RESOLUCIÓN DIRECTORAL N° 0010-2024/MINEM-DGAAM

Artículo 1.- APROBAR la Declaración de Impacto Ambiental (DIA) del proyecto de exploración minera «Azulccacca», presentada por MINERA LAS BAMBAS S.A., a desarrollarse en los distritos de Coyllurqui, Huayllati y Progreso, provincia Grau y Cotabambas, región Apurímac, de conformidad con las especificaciones técnicas indicadas en el Informe N° 0024-2024/MINEM-DGAAM-DEAM-DGAM, el cual como Anexo forma parte integrante de la presente Resolución.

De acuerdo con el marco legal antes descrito y como resultado de la evaluación de la DIA del proyecto de exploración minera «Azulccacca», se formularon las siguientes observaciones:

Figura 1. Plataforma de perforación – distribución típica

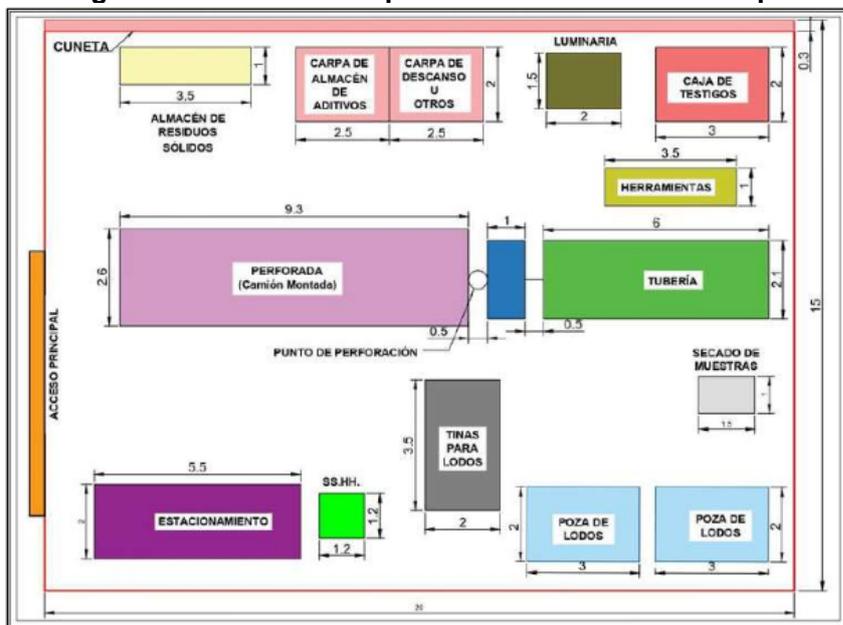
Observación N° 14.- En el numeral 2.7.2.1 (Componente Principal),

Respuesta: El titular indica que actualizó el Gráfico 2.1 y el ítem 2.7.2.1.
